ゼオライト土嚢等処理設備における審査面談資料

東京電力ホールディングス株式会社

- 2023年7月11日第12回1F技術会合にて原子力規制庁より示された、ゼオライト土嚢等処理設備のモックアップ試験の実施に当たって考慮すべき事項についての回答は下記の通り。

2-1. フラッシングの成立性

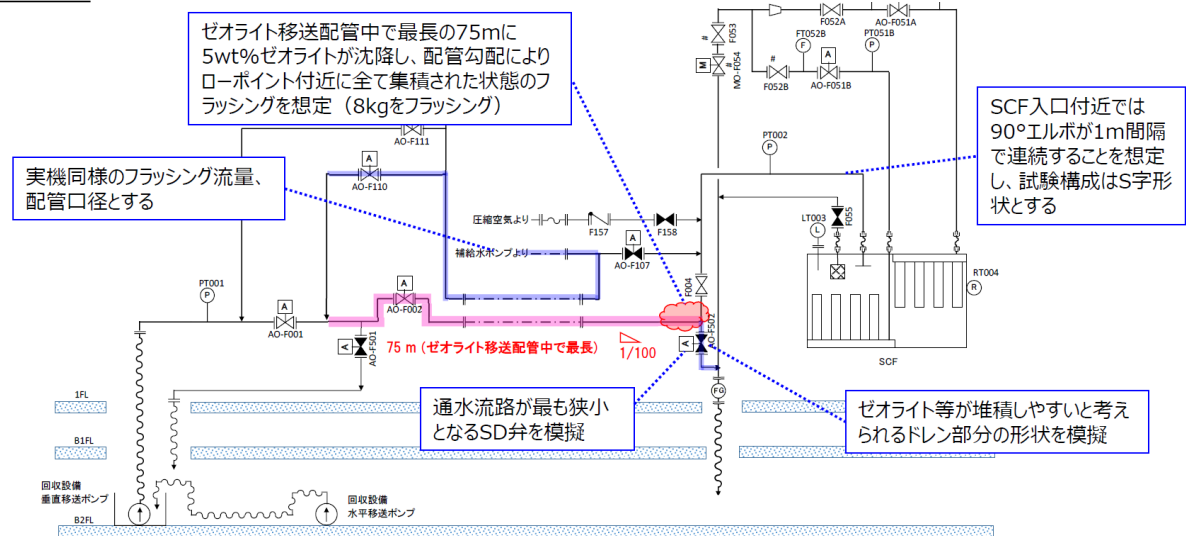
(1) ④	配管フラッシング	フラッシングの成立性を確認すること	今後、フラッシング及び逆洗時における実機を想定した試験構成及び通水条件にて成立性を確認する。	2023/11 実施	4頁 補足
(1) ⑤	保管容器の取り外し機構	保管容器の取り外し機構（自動閉止）を模擬し、取り外し時の液体等の飛散状況を確認すること	取り外し時の液体等の飛散状況の検証及び対策検討については、今後試験にて確認する。	2024/5 実施予定	5頁 補足

- フラッシング及び逆洗時における実機を想定した試験構成及び通水条件にて成立性を確認する。
 - 実機のポンプ停止後の状態を想定し、配管内に堆積したゼオライト等を、設計流量にてフラッシングできることを確認する。
 - 保守的に圧損の大きい配管エルボ部にゼオライトを堆積させ、フラッシングを行い、配管内に残存しているかを確認する。活性炭や不純物を含むゼオライトについて同様の試験を行う。
- 配管内に堆積したゼオライト等をフラッシング可能であることを確認した。

2-4. 地下階移送ライン閉塞時の対応について

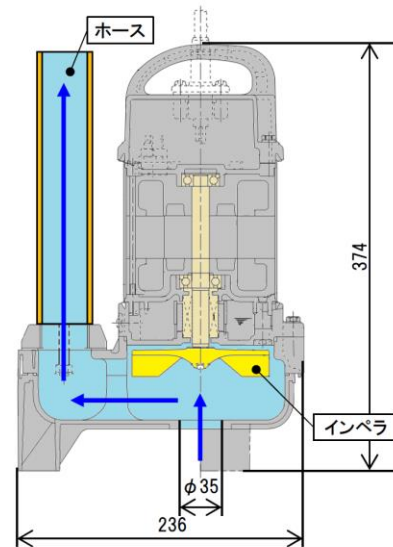
(1) ⑥	吸い込み口の閉塞	吸い込み口の閉塞を考慮し、逆洗について成立性を確認すること	逆洗の成立性確認は実機を想定した試験構成及び通水条件として、今後試験にて確認する。	2024/5 実施予定	4,7頁 補足
(1) ⑦	トラブル対応	試験において閉塞等のトラブルが発生した場合は、実環境を考慮した対応策を検討すること	ROV故障時の対応方針について対応策を確認した。 試験において新たに確認されたトラブルについては、実環境を考慮した対応策を検討の上、今後試験にて確認する。 移送系統の閉塞時対応については、今後の試験にて確認する。	2023/9 一部実施 2024/5 実施予定	4,7頁 補足

- 建屋地下階において作業用ROVにて水平移送ポンプを用い、ゼオライトを移送する計画。なお、これまでのモックアップ試験では配管閉塞は確認されていないが、万が一、水平移送経路でゼオライト等が閉塞した場合の対応は下記の通り検討を進めている。
 - 作業用ROVのアーム及び切断治具を用い、ホース切断及び閉塞を解消し、ホースを地上階に回収する。
 - 水平移送ポンプは異物通過径が大きく、異物等も吸引可能なポンプ型式のため、閉塞リスクは小さいと想定されるが、ポンプ閉塞時については、作業用ROVを用いポンプを回収する。作業用ROVによるホース接続解除及び加振により閉塞を解消する計画。
- 今後、モックアップ試験等を行い、成立性の検討・確認を進めて行く。

2-5. 保管容器の表面線量率について

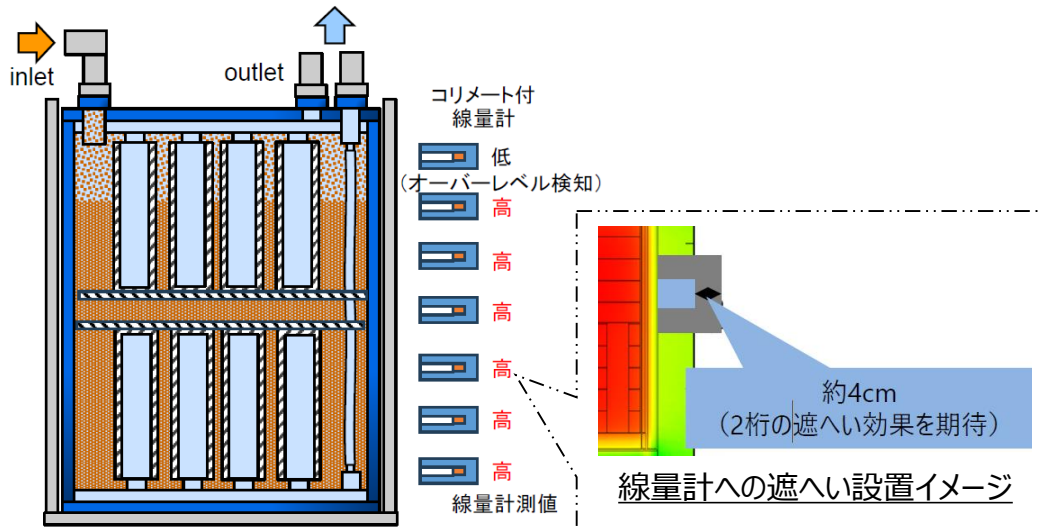
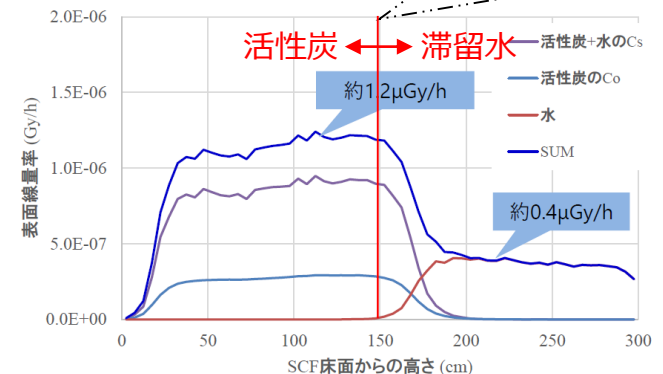
(2) ①	移送濃度低減機能	移送濃度低減機能について、固液比の目安が設計通りになっているか確認すること	ゼオライト等の移送濃度（固液比）について、濃度低減が成されていることを確認。水平移送についても実規模で確認する等、今後も継続して確認していく予定。	2023/9 実施	14頁 補足
(2) ②	保管容器レベル計	回収容器が充填されたことを検知するレベル計が誤差範囲内で検知できることを確認すること 容器の表面線量との関係を整理すること	容器へのゼオライト充填時の検知機能について確認。検知誤差については、今後試験にて確認する。容器の表面線量と、ゼオライトの充填率との関係については、今後線量評価結果を説明を予定。	2023/9 一部実施 2024/5 実施予定	8頁 補足

- ゼオライト等充填物高さはレベル計により検知する方針だが、充填途中の上昇状況が不明であり別法での把握について検討を進めている。
- 保管容器外表面にコリメータ付き線量計を縦方向に並べて計測する方式が上昇状況を検知可能と考えており、具体化について検討を進めている。
 - 放射能濃度が高いゼオライト、スラッジ等が保管容器に充填される場合、充填量に応じて容器表面の線量率が上昇する（保管容器の遮へい表面は1 mSv/h 以下になるように設計）。
 - 放射能濃度が低い活性炭を充填する場合の線量率の上昇度合いについて評価し、活性炭領域と滞留水領域の線量率差を検知する。
- 今後、既存の水処理二次廃棄物（吸着塔）等を用いた成立性試験並びに、設備設計を進めていく。

活性炭充填高さまでと、それ以上の高さ範囲では、活性炭と滞留水の放射能濃度に応じて表面の線量率に差が付く見通しが得られた。

(参考) 【試験結果6】 保管容器内のゼオライト脱水

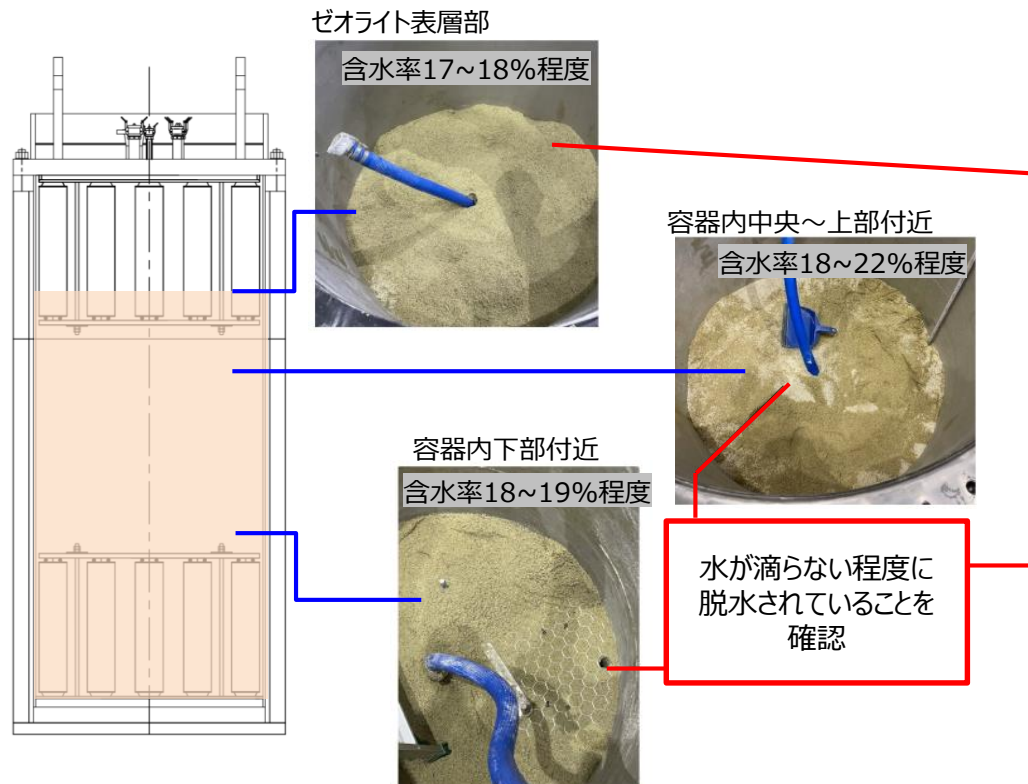
(2) ③	ゼオライトの脱水	ゼオライトの脱水について、脱水率の目安が設計通りになっているか確認すること	圧縮空気通気後のゼオライトについて水が滴らない程度（含水率30wt%程度）まで脱水可能なことを確認した。	2023/9 実施	15頁 補足

目的	保管（保管容器・脱水）について確認すること
実施事項	ゼオライト保管容器内へのゼオライト回収・脱水が可能であることを確認
結果	フィルタ差圧値に異常なく、回収することが可能であり、保管容器出口水を回収し、ゼオライト粒子が通過していないことを確認した。 ゼオライトの舞い上がり等でゼオライト回収中に常時検知のオンオフを繰り返すなどの誤検知は発生せず、想定される充填量の範囲でレベル計が検知することを確認した。 保管容器内で脱水を実施し、水が滴らない程度（含水率30wt%程度）まで脱水可能なことを確認した。

(参考) ゼオライト土嚢の長期劣化等

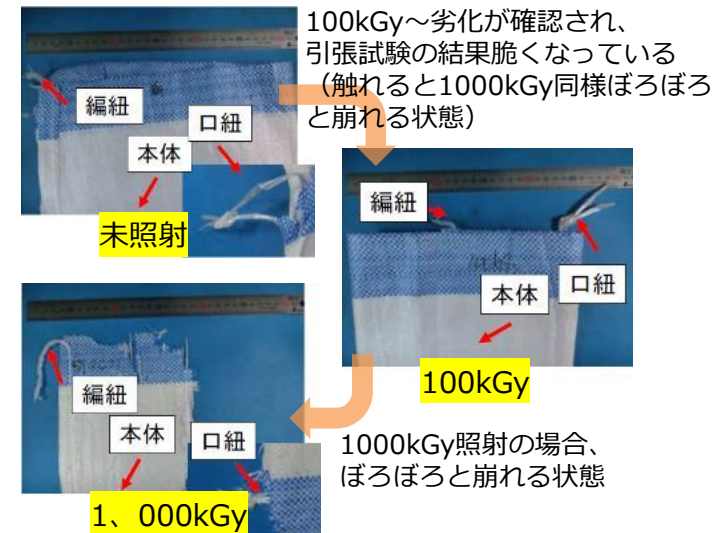
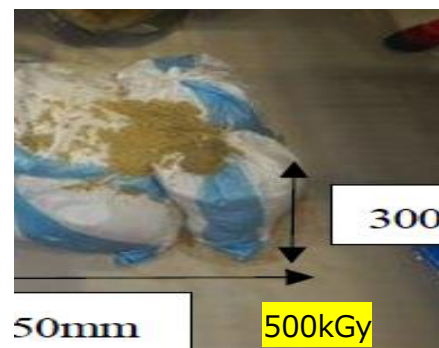
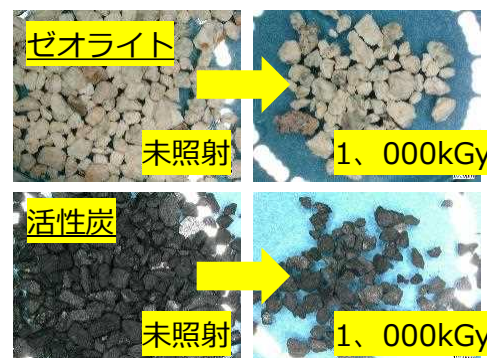
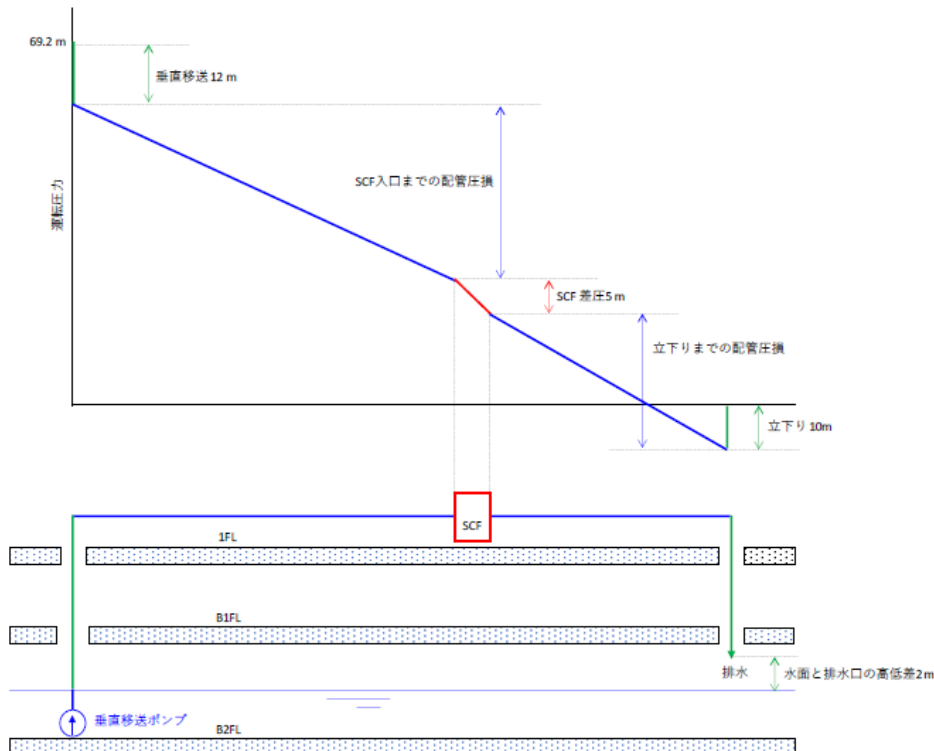
No.	項目	考慮すべき事項	回答	確認時期	備考
(1) ①	ゼオライト土嚢の長期劣化等	ゼオライト土嚢の長期劣化等を考慮した試験とすること	実機のゼオライト土嚢等と同様の放射線を照射し、実機同等の放射線劣化を模擬した土嚢袋を用いた試験を実施し、土嚢袋の切断、ポンプによる吸引について影響を及ぼさないことを確認した。	2023/9 実施	13,21 頁補足

- ゼオライト土嚢等の現地調査を実施し、土嚢袋は概ね原形を保っているが、劣化傾向があり、一部の袋に破損がみられる状況。実規模モックアップにおいては、現場調査で確認された劣化した土嚢袋等を再現し現場環境を模擬する。
- なお、ゼオライトと活性炭のγ線照射試験を最大積算線量1、000kGyまで実施したところ、ゼオライトも活性炭も照射による顕著な変化は認められなかった。

(参考) 保管容器設置高さの違いについて

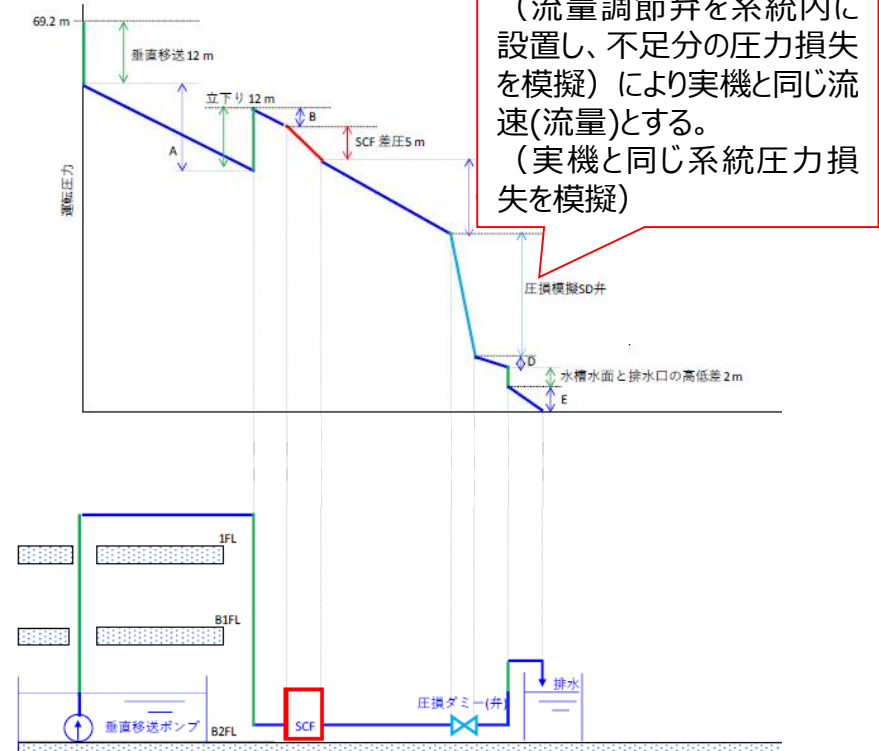
(1) ②	保管容器設置高さ	保管容器の設置高さが実機と異なるため、当該圧力損失分（水頭差）を考慮した試験とすること	弁による調整により実機と同じ系統圧力損失を模擬した試験を実施した。	2023/9 実施	22頁 補足
(1) ③	ゼオライト保管	保管容器が充填されるまで、連続運転させること	保管容器を満充填するまでの運転試験を実施した。	2023/9 実施	15頁 補足

- 保管容器の設置高さが実規模モックアップと実際の設備で異なる※1ため、モックアップ時に保管容器内の運転圧力は実機よりも高くなるが、保管容器内部のフィルタ性能に影響を与える因子はフィルタ差圧であり、運転圧力が異なっても差圧は変化しないため、実際の設備と同じ通水条件となる。
- また、差圧は流速依存が高いが、実機と同じ流速（流量）となるよう、背圧弁（圧損模擬弁）にて調整を行う。

圧力損失分を弁による調整（流量調節弁を系統内に設置し、不足分の圧力損失を模擬）により実機と同じ流速(流量)とする。
（実機と同じ系統圧力損失を模擬）
